新竹縣政府工程查核代表照片表

工程名稱：新竹縣關西鎮自行車道暨人行道及共同管(線)溝整合與建置計畫

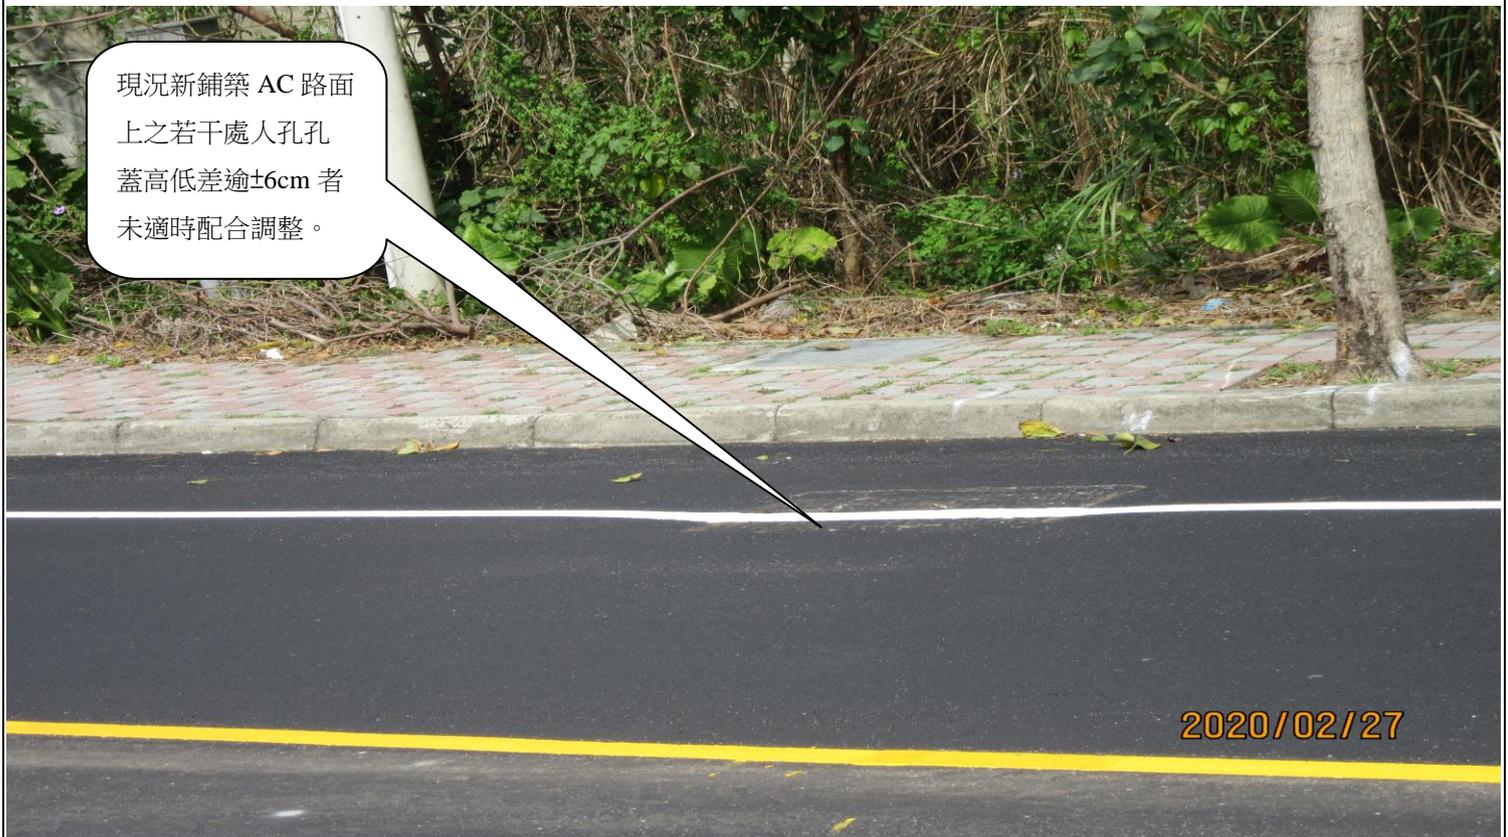
道路旁鍍鋅隔柵版上殘留 AC 粒料，請加以清除。
